NOTIFICAÇÃO Nº 018/2019/IBIO

Contrato nº: 30/2017

LOTE 01 – Elaboração de Diagnósticos e Projetos em Imóveis Rurais dos Municípios de Ressaquinha, Desterro do Melo, Mariana, Barra Longa, Ponte Nova, Oratórios, Amparo do Serra e Piranga.

NOTIFICAÇÃO Nº 014/2019/IBIO

**Imagem constante no Produto 6.1, P6.1.CBH01.L01.M118.I089.V02, da empresa
CONSOMINAS ENGENHARIA LTDA**

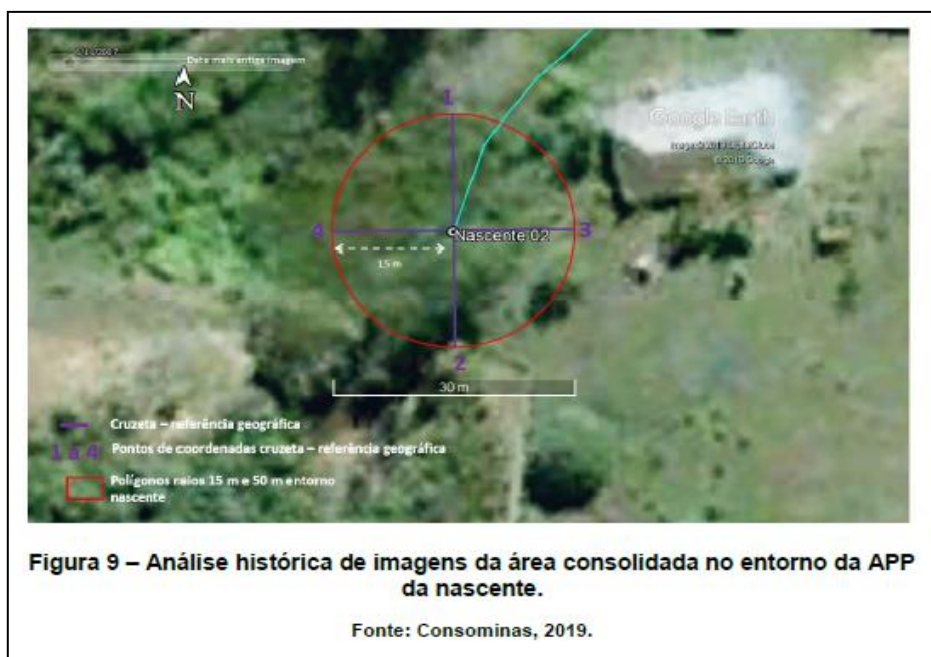
- II. A empresa **CONSOMINAS ENGENHARIA LTDA**, no produto de Mariana, imóvel i089, código P6.1.CBH01.L01.M118.I089.V02, informa que, durante a verificação de existência ou não de área rural consolidada em APP, não constatou a existência de área consolidada na APP no entorno de nascente 02 do imóvel, em um raio de 15m (Figura 9, Produto P6.1.CBH01.L01.M118.I089.V02). Entretanto, conforme já questionado nesta notificação, a análise não deveria ser feita para o raio de 50m, considerando o conceito de Área de Preservação Permanente no entorno de nascentes? Gentileza esclarecer tal dúvida, considerando que a equipe chave contratada da **SAMENCO ENGENHARIA E CONSULTORIA LTDA** contém Profissional III - Especialista Florestal.

Quanto à área consolidada no entorno da nascente 02, verificando imagens históricas através do Google Earth, não foi constatada a consolidação da área na data de 11 de junho de 2007, data contida no histórico de imagens desta ferramenta.
